改善箇所説明図

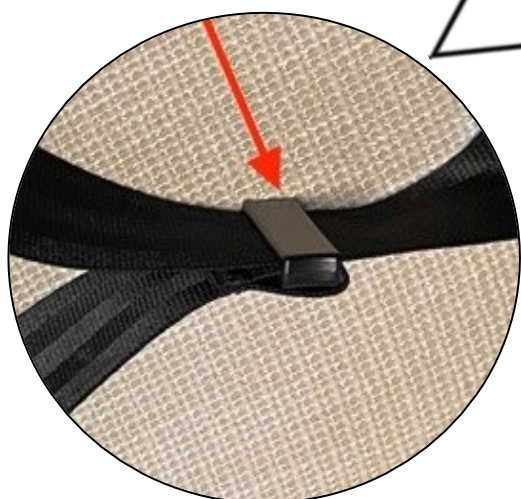
基準不適合発生箇所

後向き座席に取付けた2点式シートベルトにおいて、長さ調整部品を反転して取り付けたため、衝突時に長さ調整部品が破損することがある。
そのため、ベルトが緩み、乗員を確実に拘束できないおそれがある。

改善の内容

長さ調整部品を正しい向きに取り付け直す。
